**Wykonawcy biorący udział w postępowaniu nr
ZP/PN/MiGBP/1/2013**

WYJAŚNIENIA TREŚCI SIWZ

dot.: postępowania o udzielenie zamówienia publicznego. Numer sprawy: **ZP/PN/MiGBP/1/2013**.
Nazwa zadania: **Dostawa i montaż mebli biurowych dla Miejskiej i Gminnej Biblioteki Publicznej w Wołowie**

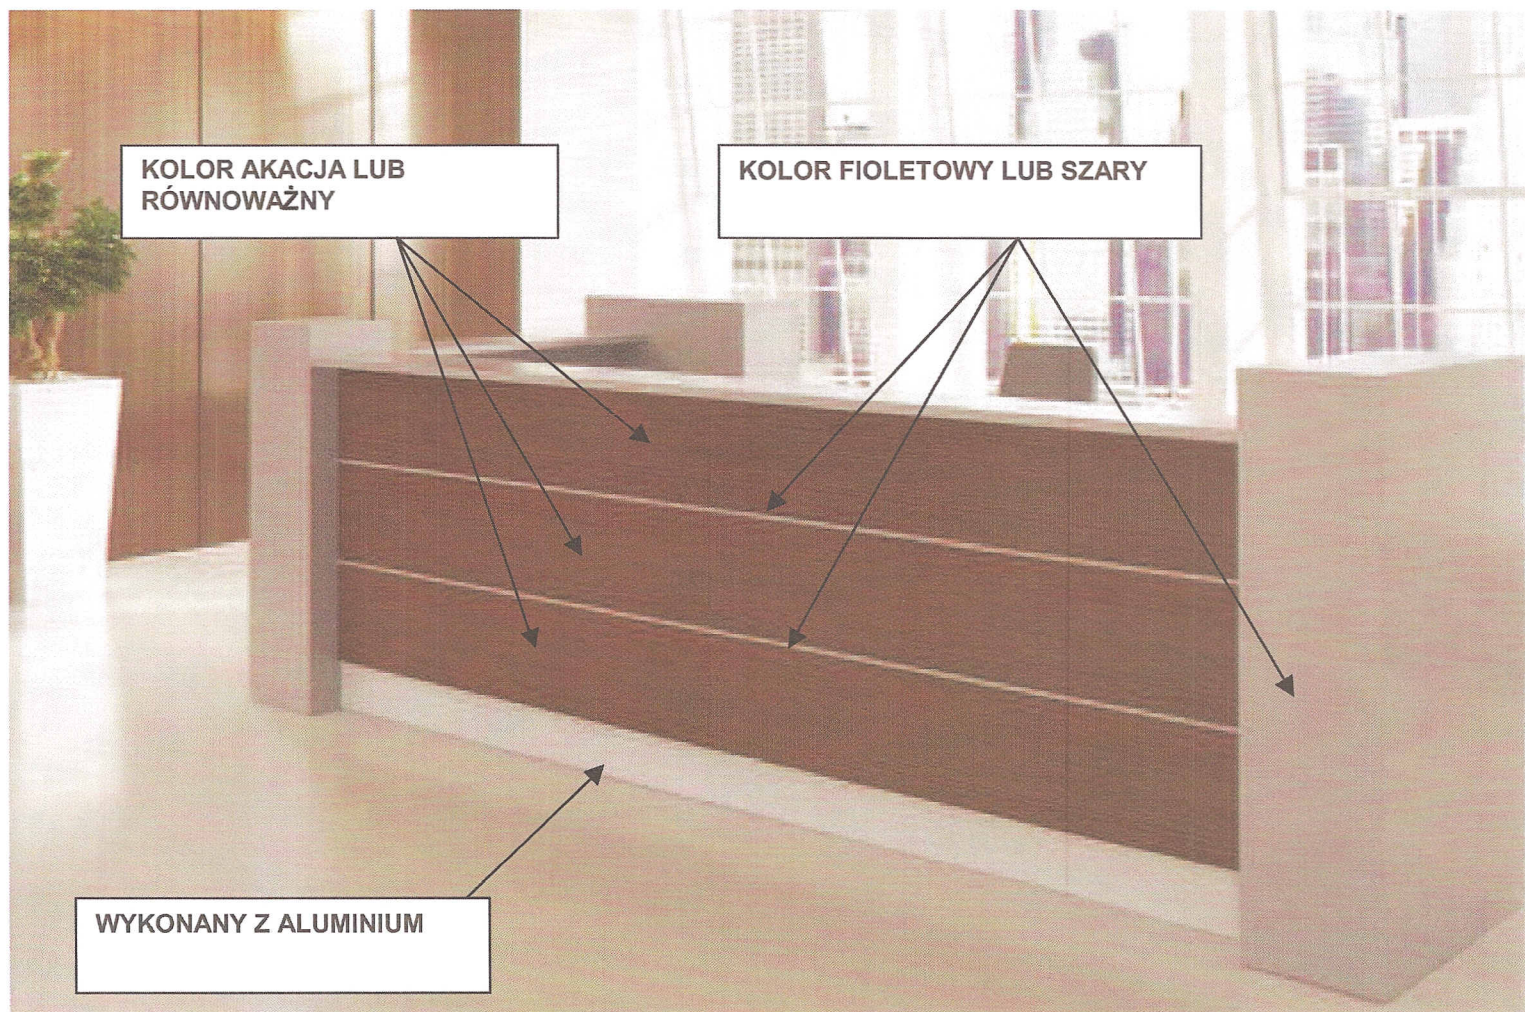
Zapis ten pozwala na różnorakie interpretacje. Czy istnieje możliwość otrzymania szczegółowych rysunków, które doprecyzują umiejscowienie oraz wymiary dodatków z płyty laminowanej w kolorze fioletowym lub szarym?

W opisie lady podano, że powinna mieć ona dodatki z płyty lakierowanej w kolorze popielatym lub fioletowym. Proszę o sprecyzowanie jakiej wielkości mają być te elementy. Czy zamieszczone zdjęcie oddaje kształt i konstrukcję lady? Czy na jej końcach należy przewidzieć regały? Jeśli Zamawiający dysponuje szczegółowym projektem lady, proszę o jego udostępnienie.

Zamawiający nie dysponuje szczegółowymi rysunkami lady. Wzór lady, jaki został pokazany w specyfikacji technicznej szczegółowego opisu przedmiotu zamówienia jest wzorem obowiązującym. Dodatki z płyty laminowanej w kolorze szarym lub fioletowym doprecyzowano na rysunku (w załączniku).

Zamawiający nie dysponuje szczegółowym rysunkiem lady. Należy przewidzieć segmenty półek na segregatory w narożnikach lady i w połowie większego modułu, tak jak przedstawi rysunek załączony do Specyfikacji Technicznej. Rysunek poniżej przedstawia jakiej wielkości mają być elementy wykonane z płyty laminowanej w kolorze szarym lub fioletowym.

KOLOR AKACJA LUB
RÓWNOWAŻNY

KOLOR FIOLETOWY LUB SZARY

WYKONANY Z ALUMINIUM
